敦賀発電所2号炉
ボーリング柱状図の記事欄に係るご指摘への回答
補足説明資料5
総点検結果(2)
②ボーリング柱状図記事欄以外の比較

令和2年5月13日
日本原子力発電株式会社

本資料は、ボーリング柱状図の記事欄以外について比較を行い、記載が変更されている箇所を抽出し、その内容、変更理由を確認したものである。

敦賀発電所2号炉 ボーリング柱状図の記事欄に係るご指摘への回答 補足説明資料5
 ボーリング柱状図記事欄以外の比較
 比較資料名: 報告書, 平成29年12月22日審査資料

柱状図(105.00m~140.00m)

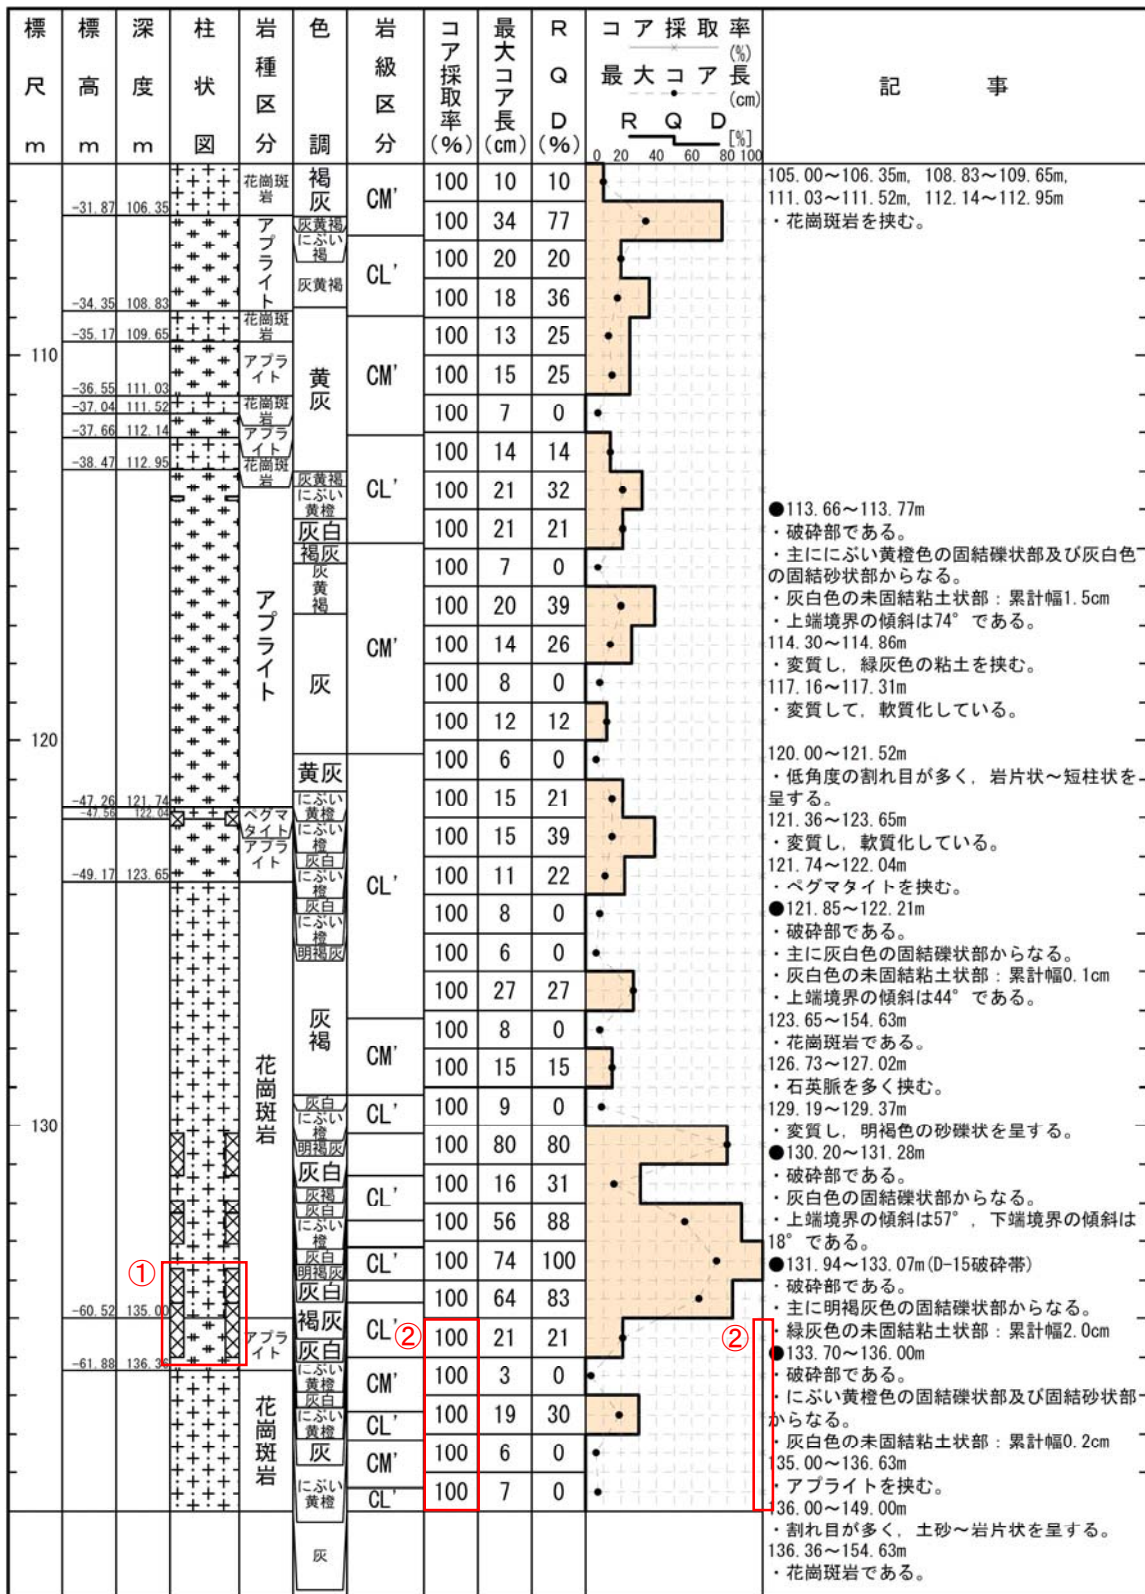
1-25~1-27(分類d)①
記事欄の記載変更に伴う変更。(破碎部模様の変更)
1-3(分類b)②
報告書の記載漏れを修正したため。

柱状図(105.00m~140.00m)

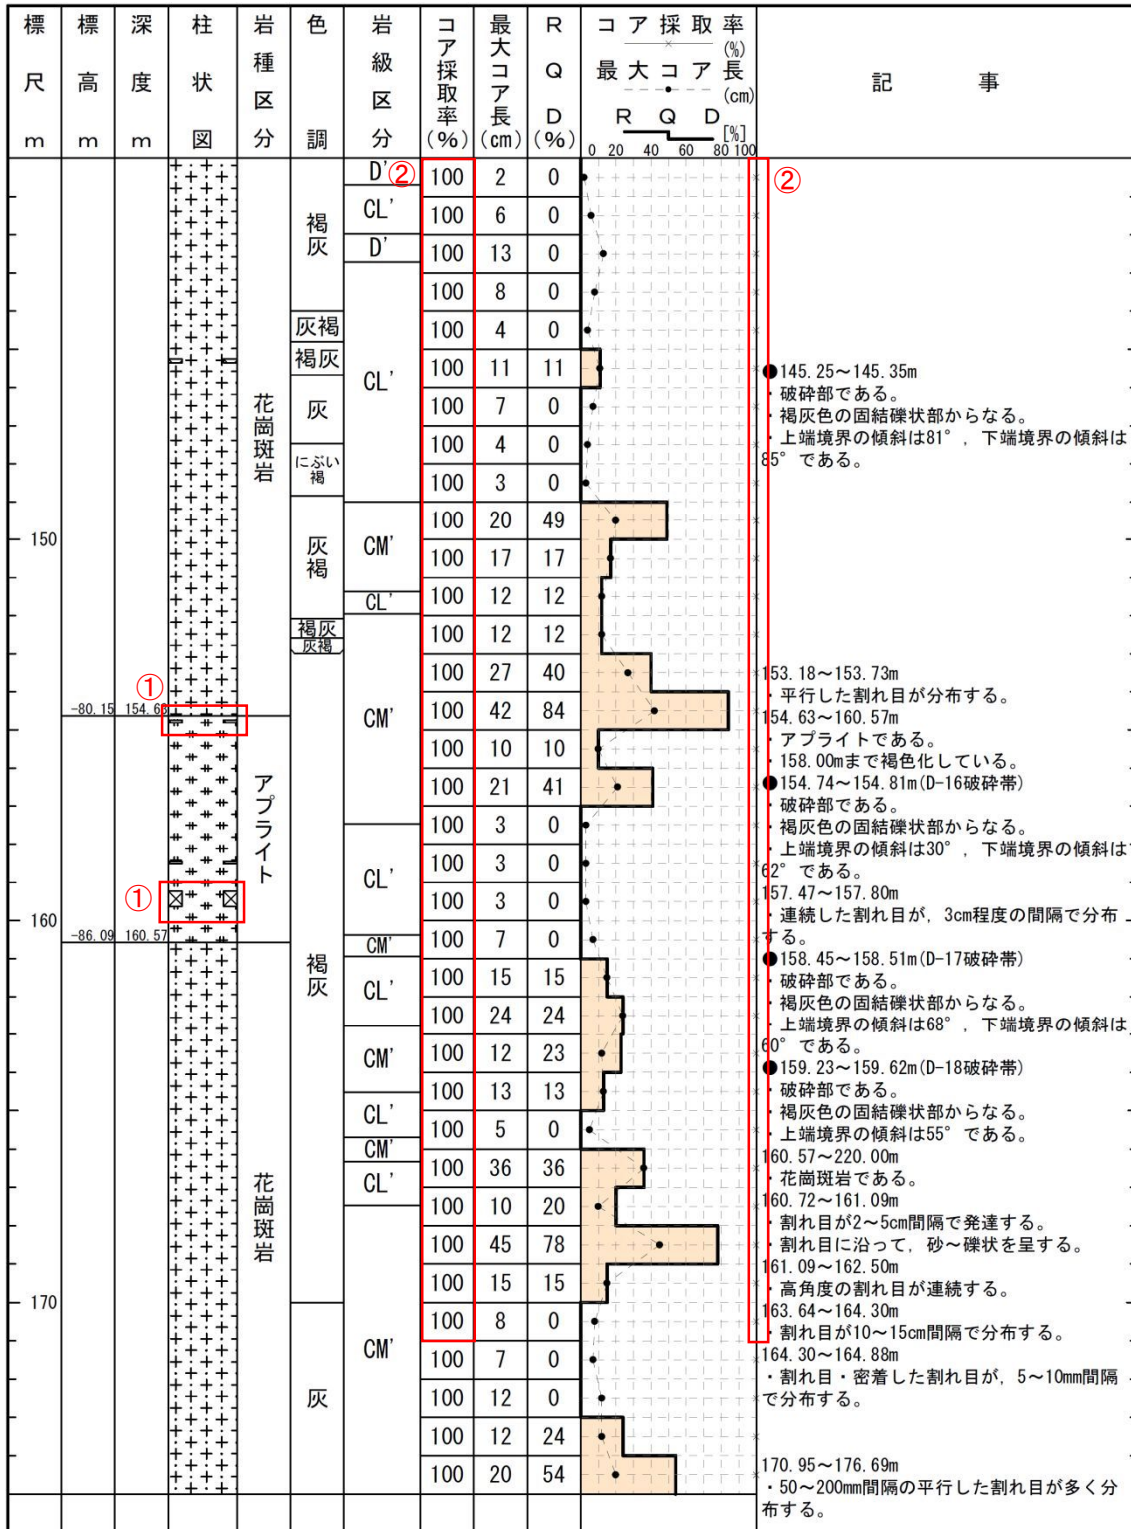
1-27(分類d)①
記事欄の記載変更に伴う変更。(破碎部模様の変更)
1-3(分類b)②
報告書の記載漏れを修正したため。

柱状図(140.00m~175.00m)

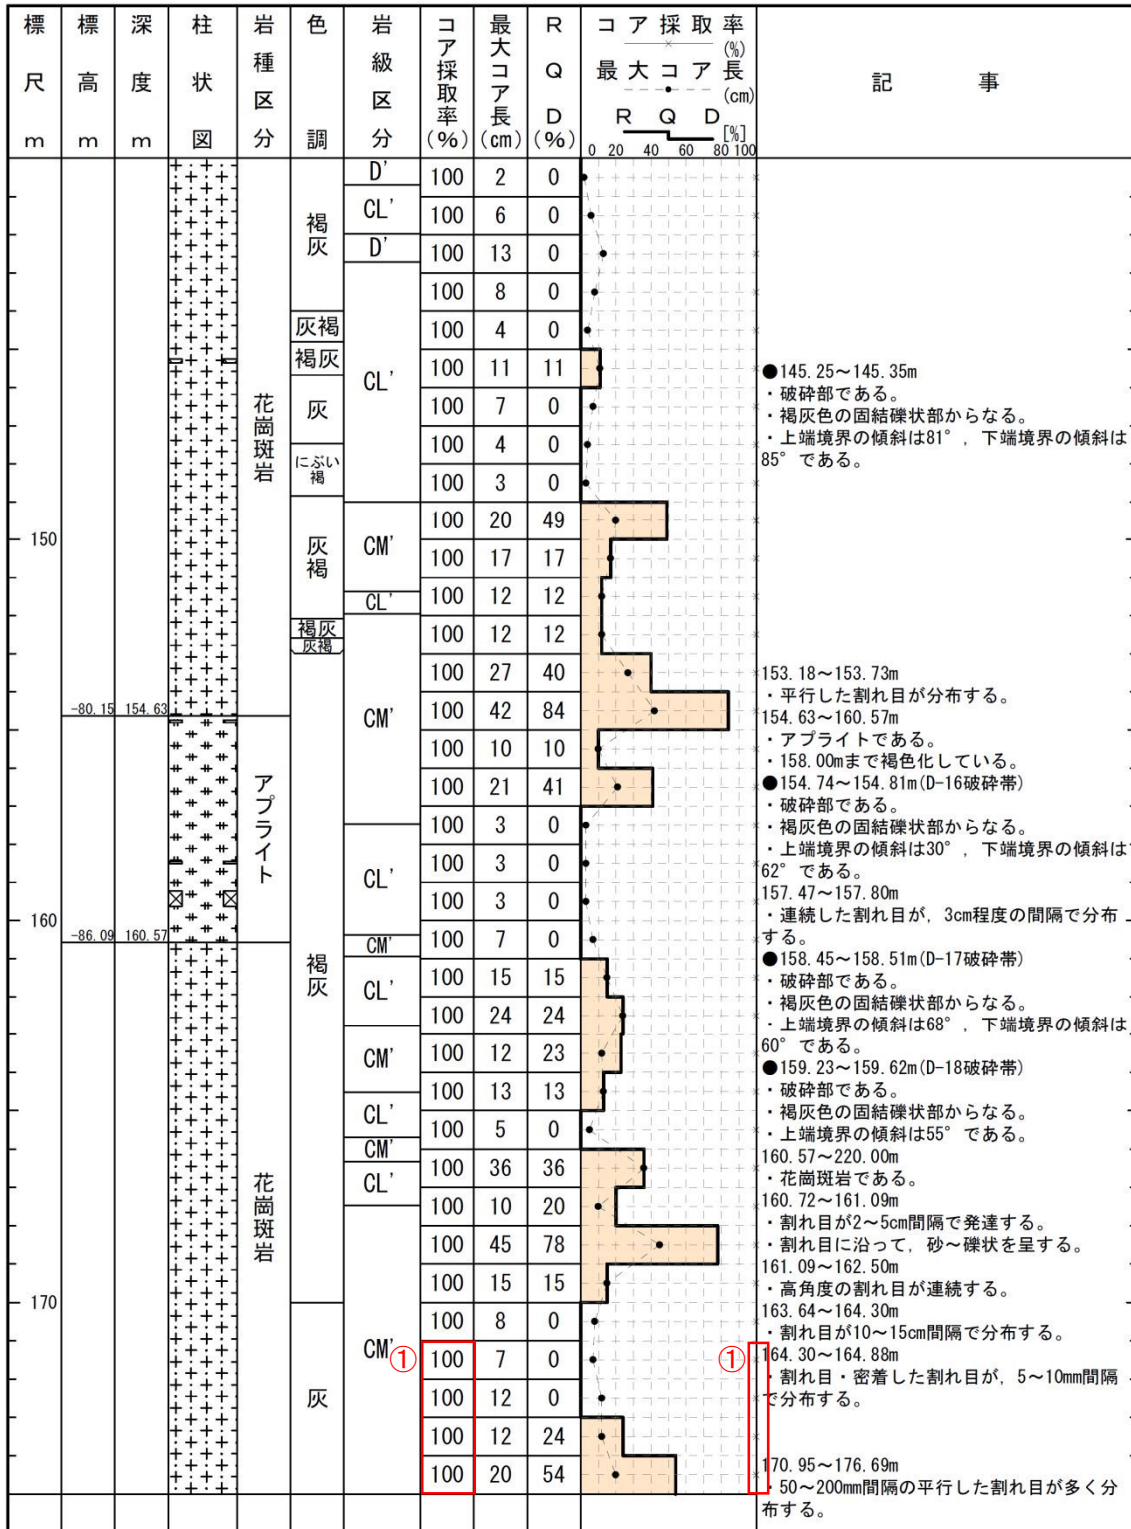
1-28, 1-29 (分類d) ①
記事欄の記載変更に伴う変更。(破碎部模様の変更)
1-3 (分類b) ②
報告書の記載漏れを修正したため。

柱状図(140.00m~175.00m)

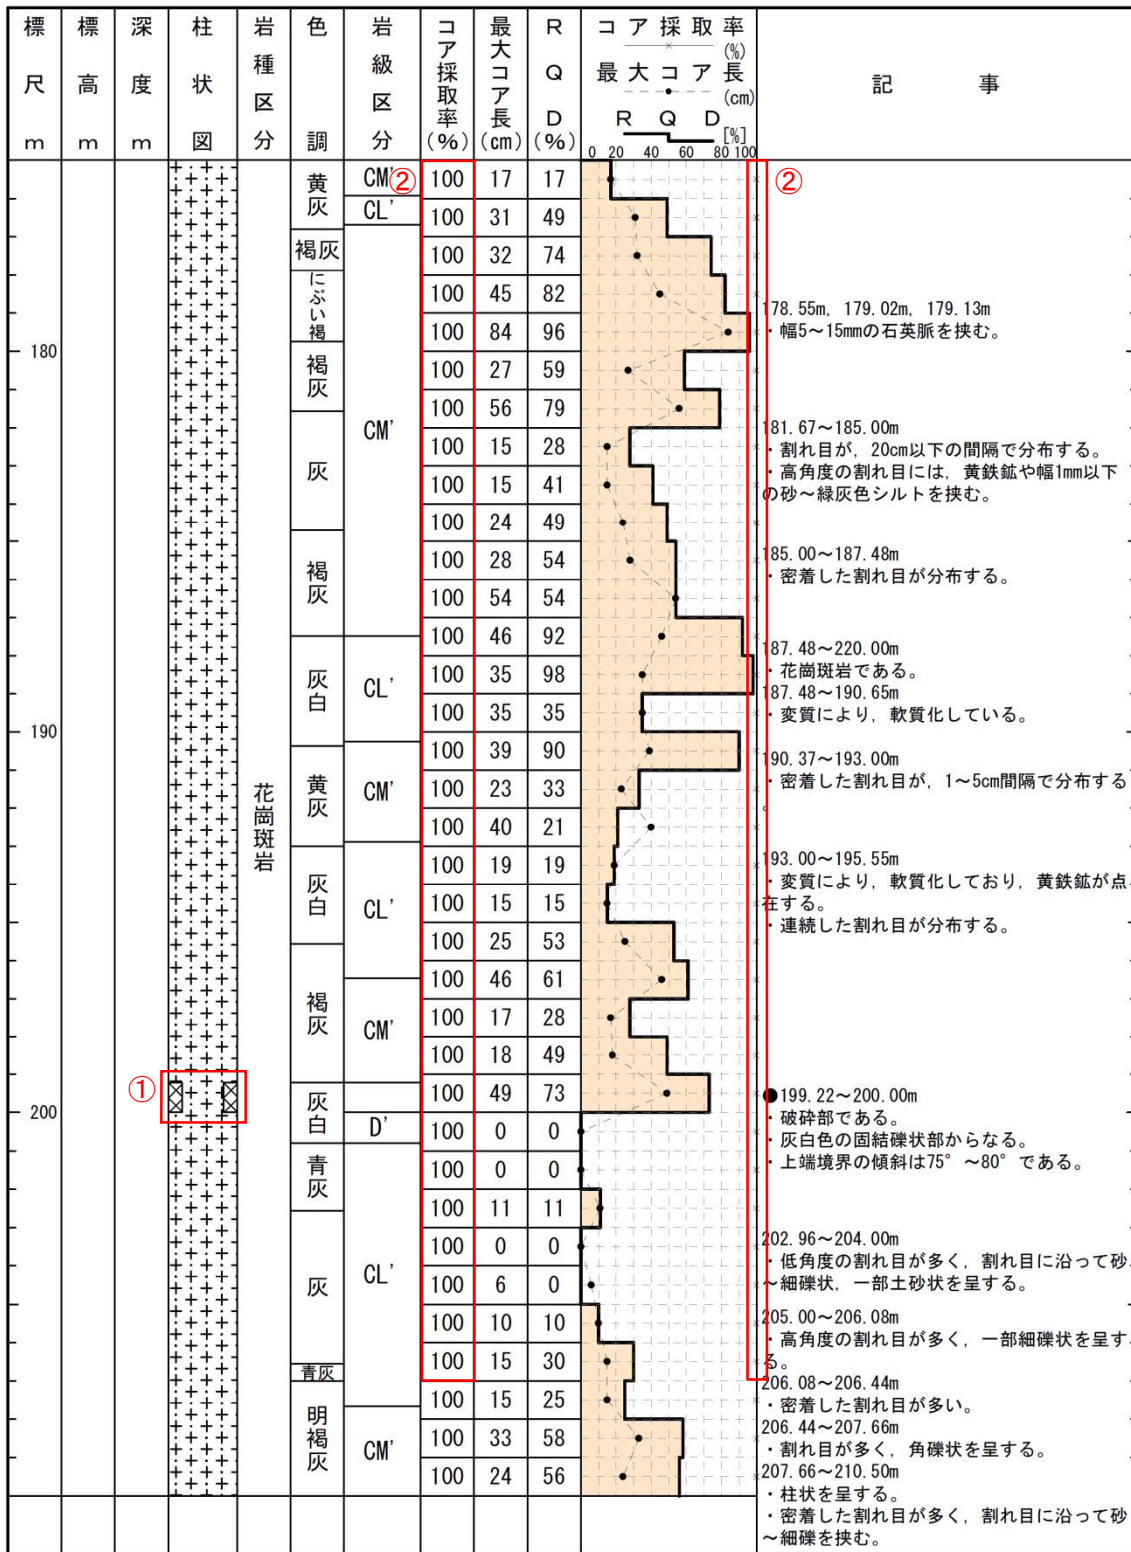
1-3(分類b)①
報告書の記載漏れを修正したため。

柱状図(175.00m~210.00m)

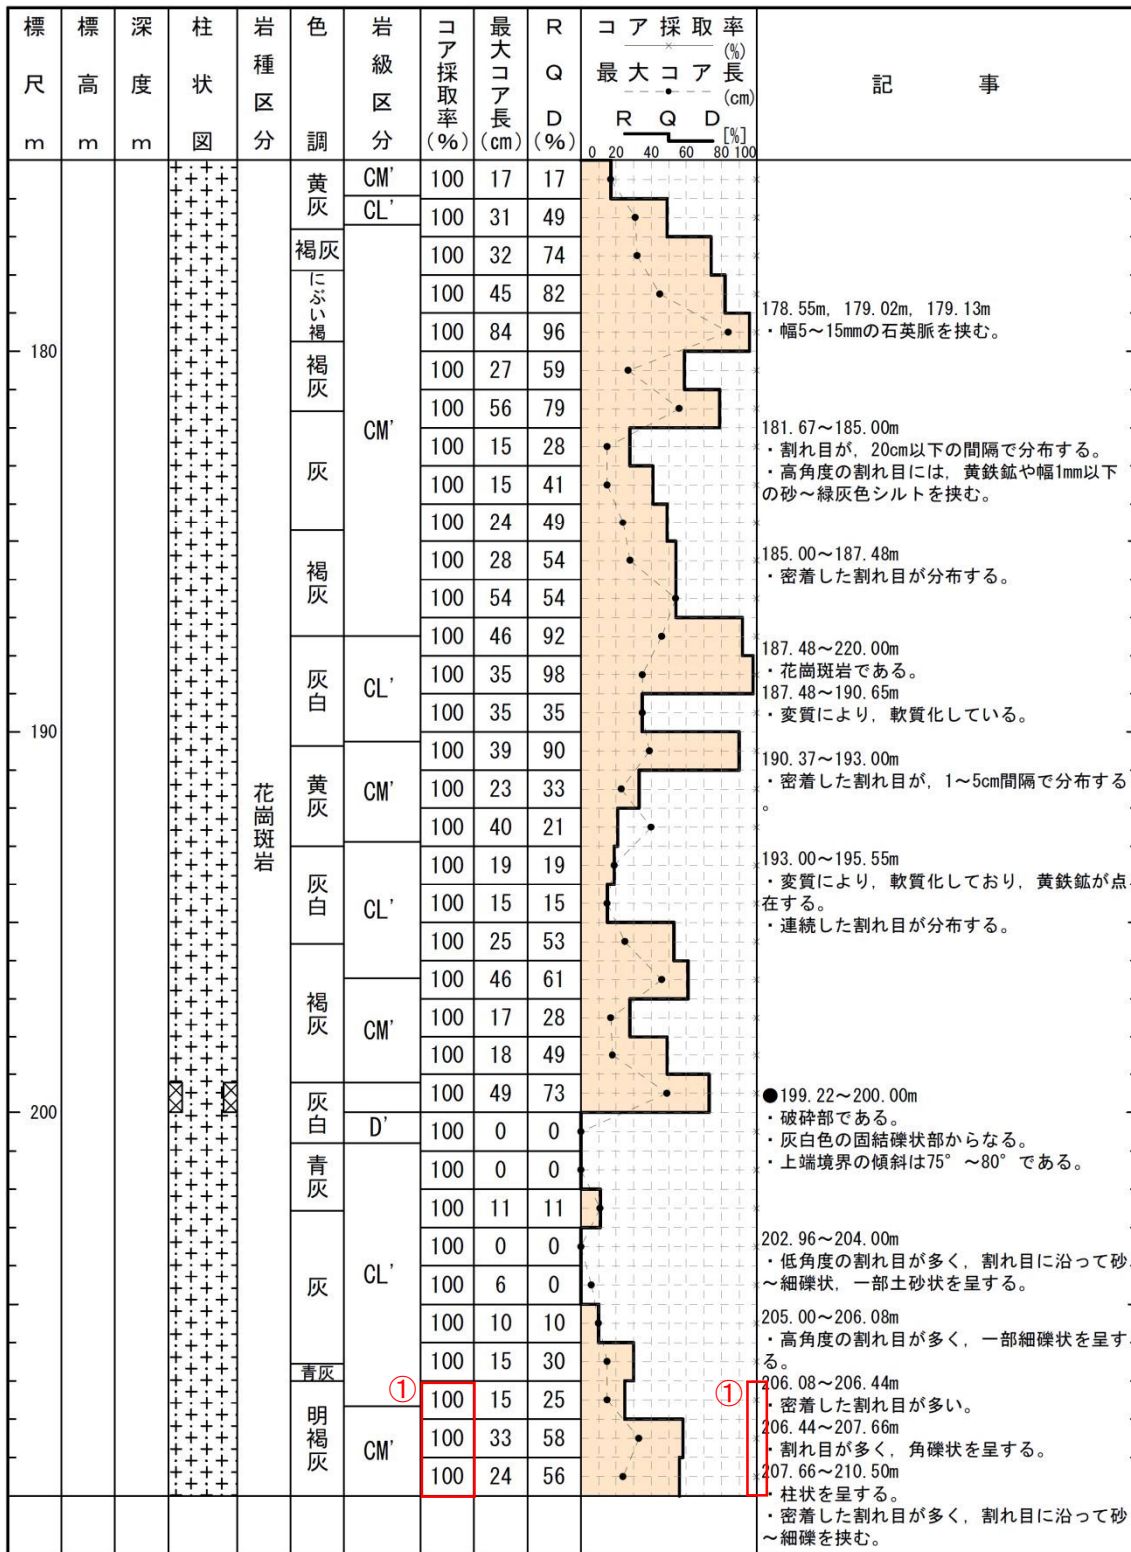
1-30(分類d)①
記事欄の記載変更に伴う変更。(破碎部模様の変更)
1-3(分類b)②
報告書の記載漏れを修正したため。

柱状図(0.00m~30.00m)

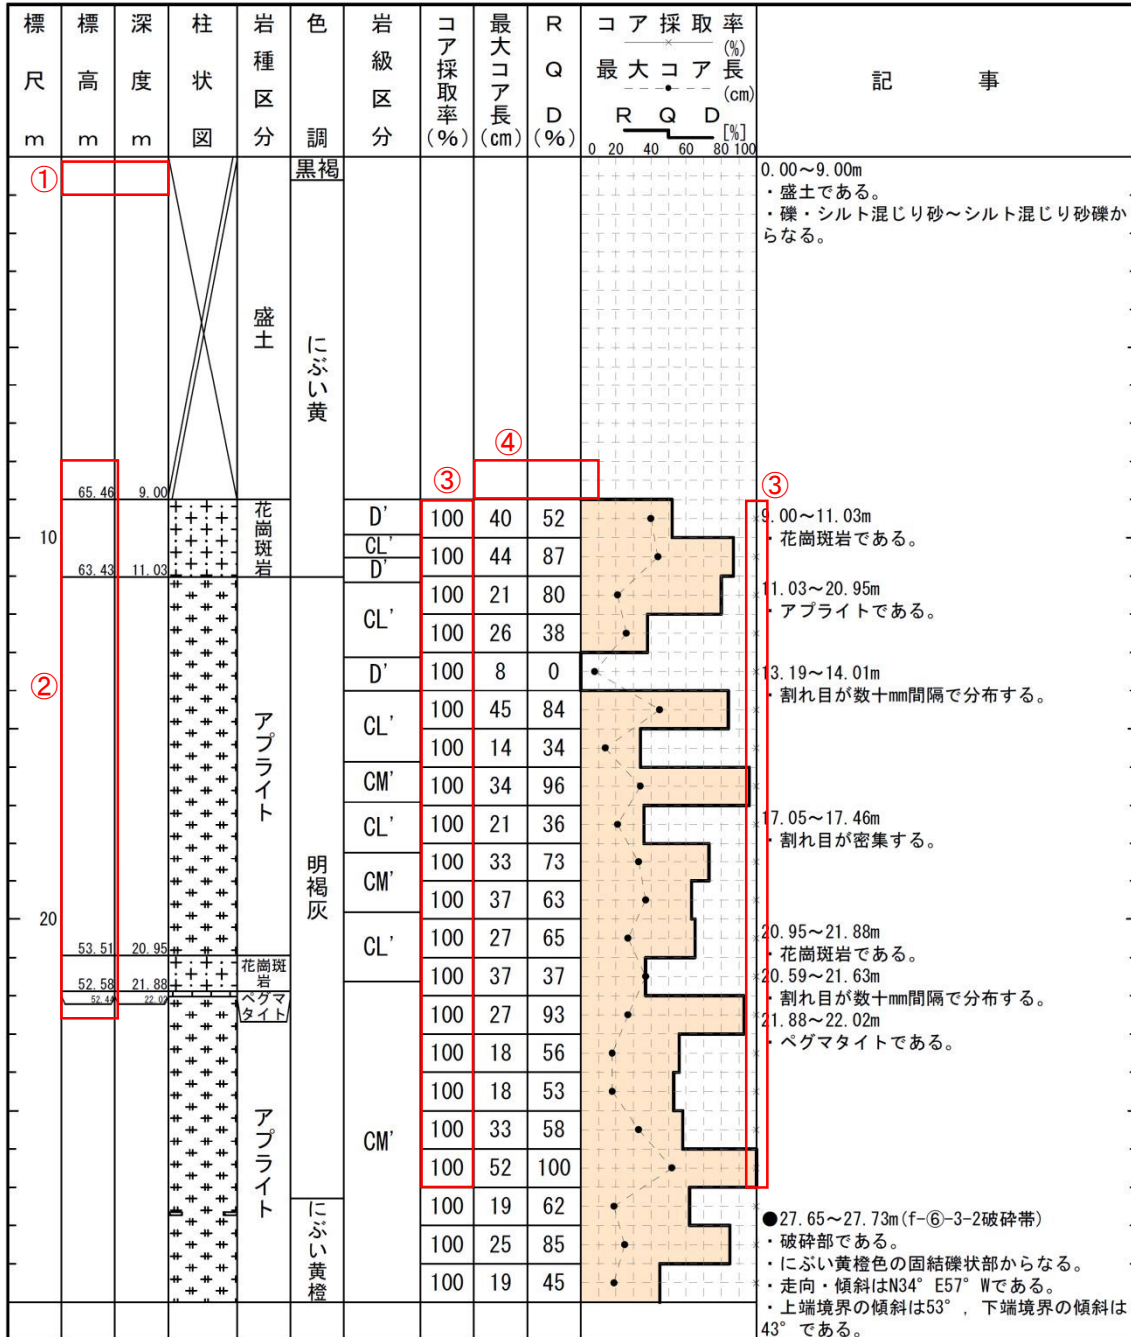
- 1-32, 1-34(分類c)①
岩種区分は同一のため削除。
- 1-33(分類a)②
誤記。
- 1-35(分類b)③
報告書の記載漏れを修正したため。
- 1-36, 1-37(分類c)④
基盤上限の1m未満の区間を省いたため。
